Uwagi i sugestie odnośnie inwestycji na budowę zintegrowanego systemu zarządzania bramami wjazdowymi na teren Politechniki Warszawskiej (Teren główny i część BIS)

Dział Telekomunikacji

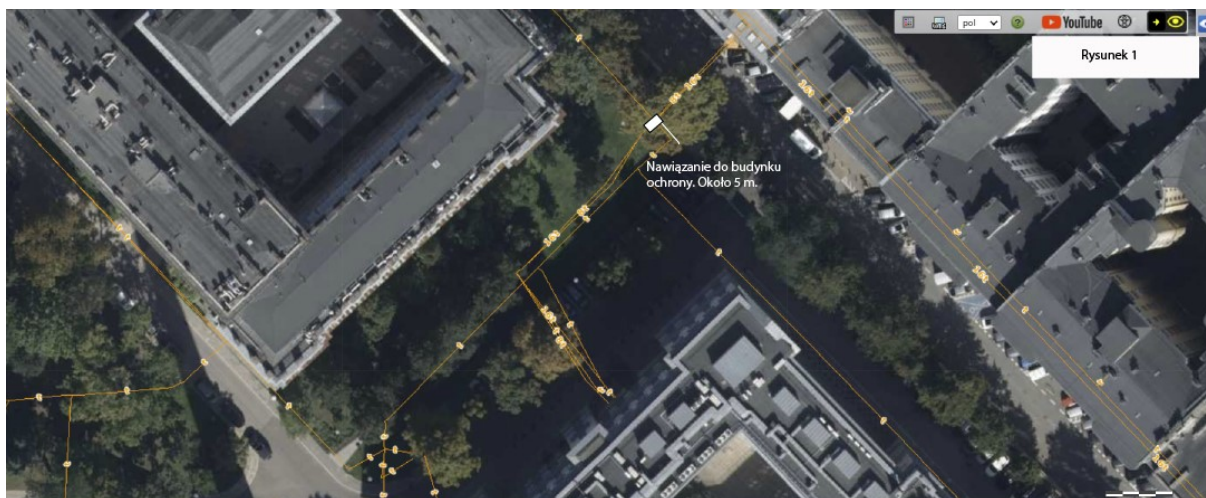
Dostęp do tej bramy jest stosunkowo prosty, za pomieszczeniem ochrony jest studnia z nawiązaniem do Kablowonii w Gmachu Głównym (Rys. 1). Prace polegały by na wykonaniu dojścia z studni do pomieszczenia ochrony (około 5 m.) i zakończeniu skrzynką kablową.

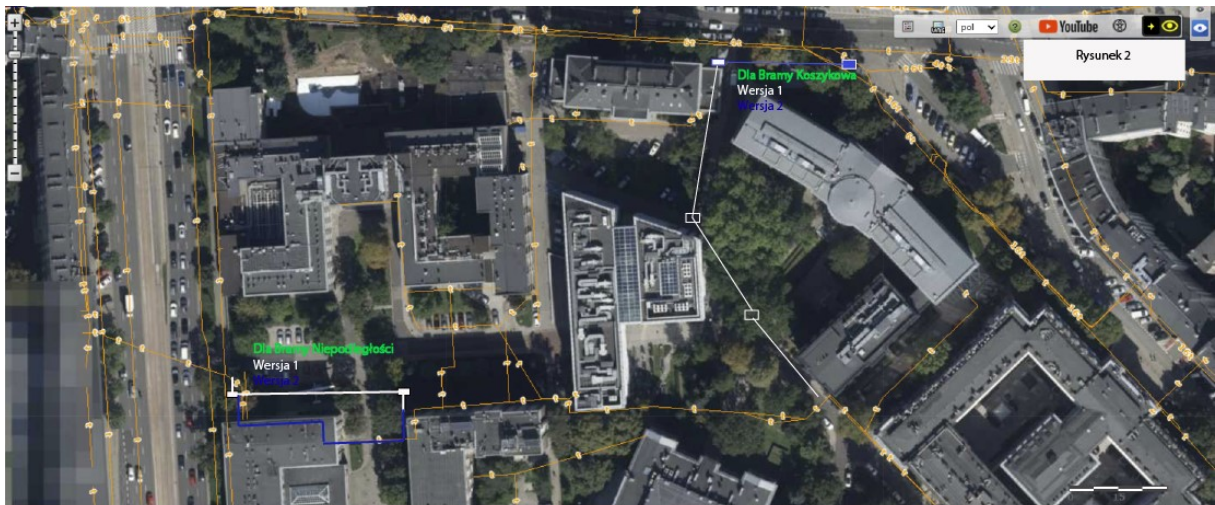
W przypadku tej bramy większość trasy wykonana i kończy się bezpośrednio na rogu budynku wydziału Elektrycznego (Rys. 2). Od studni na rysunku należało by poprowadzić kanalizację do pomieszczenia ochrony (około 35 m.) .

Trasa alternatywna to możliwość położenia kabla do piwnic wydziału elektrycznego, przejście do MEiL, następnie po piwnicach i stworzenie około 10 m. kanalizacji do ochrony (Rys. 2 trasa niebieska). Ze względu na fakt przechodzenia okablowania dodatkowo przez 2 wydziały i piwnice nie zalecam tego rozwiązania.

Ta brama w mojej ocenie wymaga większej inwestycji, ponieważ już dłuższy czas są tam zgłaszane problemy z łącznością. Dodatkowo po przeciwnej stronie wjazdu jest dodatkowy budynek zaadoptowany który również posiada braki w instalacji teletechnicznej i skorzystał by na tej inwestycji.

Sugeruję budowę kanalizacji od studni na rancie budynku wydziału transportu (Rys 2.) wzdłuż ulicy dojazdowej do bramy przy ul. Koszykowej.

Kanalizacja według mojej oceny wymagała by 3 studni kablowych i około 140 m trasy kablowej (50 % w chodniku)

Rozwiązaniem alternatywnym jest nawiązanie do kanalizacji teletechnicznej miejskiej (rys.2 niebieski)

To rozwiązanie zredukowało by znacznie koszty, ale wiąże się z szeregiem problemów i nie jest zalecane ani przez dział Telekomunikacji ani przez CI.

Polegało by na nawiązaniu połączenia ze studnią zaznaczoną na rysunku i budowę około 20 m. kanalizacji.

Do wad rozwiązania alternatywnego należy wyjście z okablowaniem poza teren uczelni, zależność od zewnętrznego operatora, prawdopodobnie opłaty dzierżawcze. Dodatkowo ponieważ nie jest to nasza kanalizacja nie mam pewności czy na całej trasie jest nawiązanie z naszą kanalizacją, oraz trudności z określeniem właściciela (na herbach od studzienek są napisy sugerujące ZDM, ZDS, ERA, Orange i 2 nie zidentyfikowane).

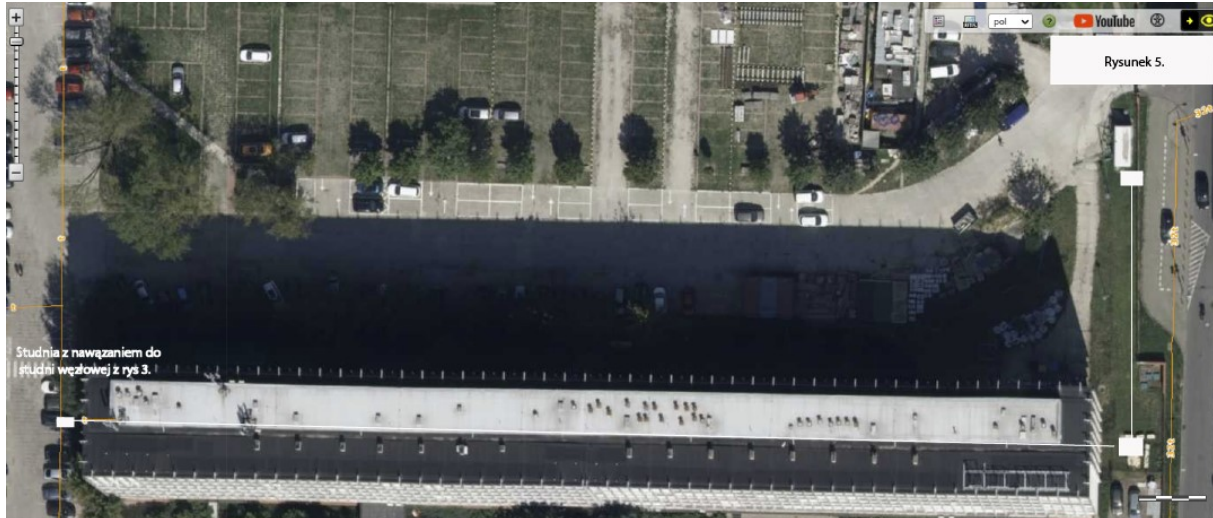
Na rysunku 3. Zazaczyłem studnie węzłową z której jest bezpośrednie połączenie do budynku CZiT.

Od studni węzłowej jest przejście przez parking do studni w pobliżu budynku elektroniki.

Studnia ujęta w planach i na pewno istniejąca jest obecnie zasłonięta (prawdopodobnie poprzez niwelację terenu) i należało by ją odnaleźć. Od tej studni należało by ułożyć kanalizację do płotu w

kierunku ulicy Nowowiejskiej i wzdłuż płotu do pomieszczeń ochrony. Łącznie budowa około 50 m kanalizacji.

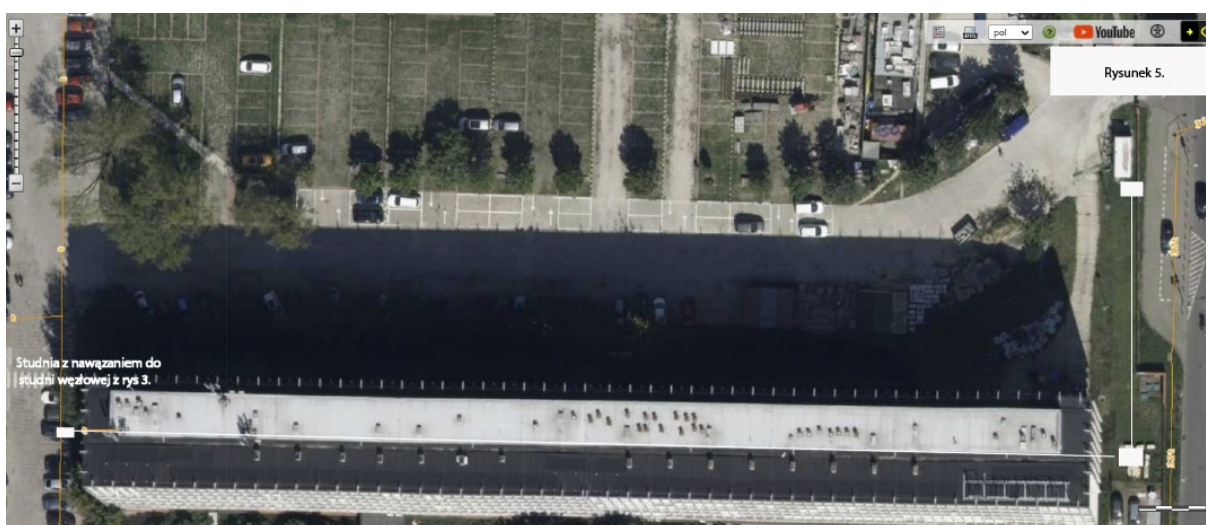
Do tej bramy nie ma w pobliżu kanalizacji. Proponuję 2 opcje.

Pierwsza zakłada budowę kanalizacji wzdłuż płotu Wydziału Elektroniki od ulicy Nowowiejskiej w kierunku Polnej, a następnie możliwie blisko budynku Wydziału elektroniki bezpośrednio do bramy wjazdowej (Rys. 4), ewentualnie pomieszczenia ochrony. To rozwiązanie w oparciu o kanalizację dla bramy głównej BIS. Długość około 240 m. Do plusów takiego rozwiązania należy niezależność i łatwość konserwacji, możliwość wykorzystania do sterowania i /lub kontroli bramek dla Instytutu Elektroniki wzdłuż trasy kanalizacji. Dodatkowo budowa kanalizacji przebiegała by wzdłuż płotu, bez większych utrudnień i konfliktów podczas budowy (2 przejścia piesze reszta w trawnikach).

Opcja 2 polega na ułożeniu kabla od CZiT poprzez studnie węzłowa (Rys. 3) aż do studni przy budynku Inżynierii Łądowej (rys. 5), następnie trasa biegła by wewnątrz budynku piwnicami około 160 m i stworzenie od strony ul. Polnej około 60 m kanalizacji do bramy (pomieszczeń ochrony).

Wadą tego rozwiązania jest zależność i dostępność na dużej powierzchni od Wydziału Inżynierii Lądowej. Dodatkowo rozszczelnienie budynku od strony ul. Polnej. Tam jest spory uskoki (około 2-3 m) i trzeba zachować szczególną ostrożność żeby kanalizacja nie zalewała piwnic, ewentualnie tworzyć głębsze studnie na wyjściu z budynku. Wymagało by to dodatkowych konsultacji geodezyjnych.
